大型トラック 動力伝達装置（プロペラシャフト）のリコールについて

（届出日：令和6年10月10日、作業開始日：令和6年10月11日）

リコール番号 5551

改善箇所説明図

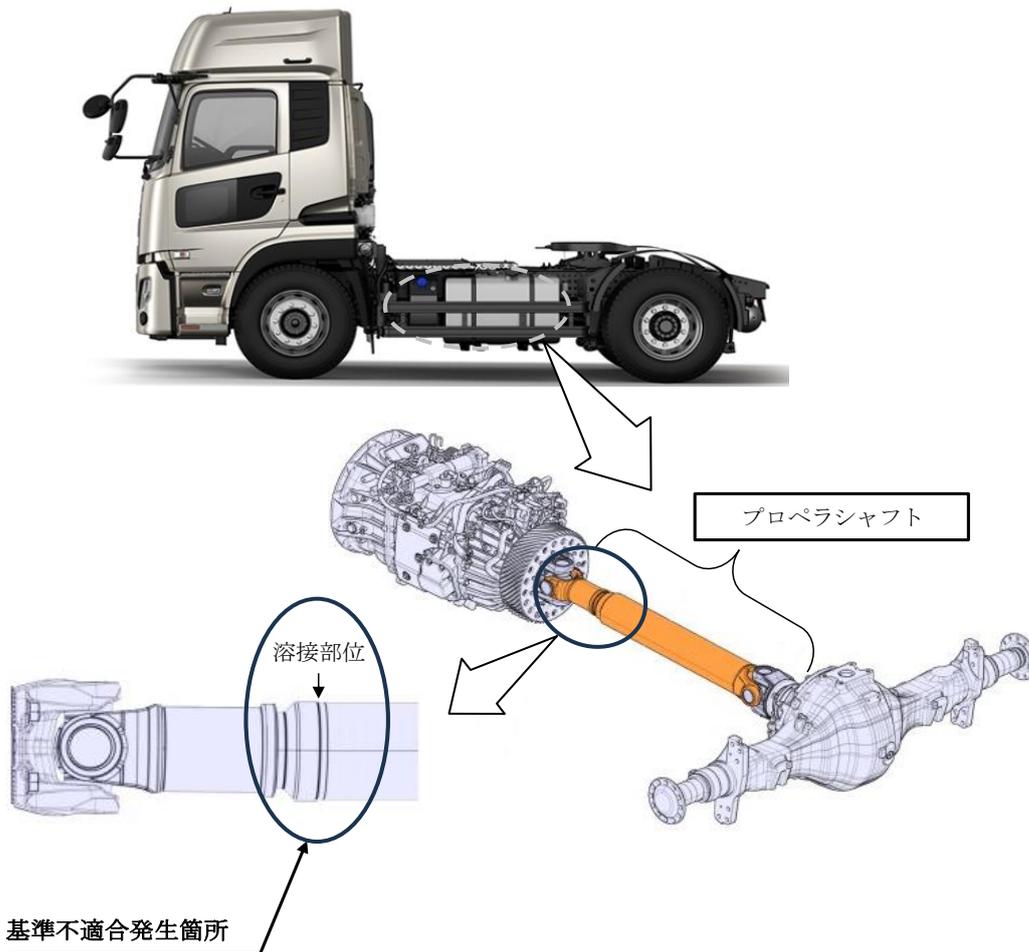
大型トラック（後輪1軸）のプロペラシャフトにおいて、ヨークシャフトとチューブを正規と異なる操作で溶接したため、当該部位の溶接溶け込み量が不足しているものがある。そのため、使用過程で繰り返し応力を受けると溶接部に亀裂が発生し、そのまま使用を続けると、破断・分離し動力が伝わらなくなり走行不能に至るおそれがある。

全車両、プロペラシャフトを良品と交換する。

注： は、交換する部品を示す。

識別：作業完了車には、助手席側ステップ部VINプレート左上に青色ペイントを塗布する。
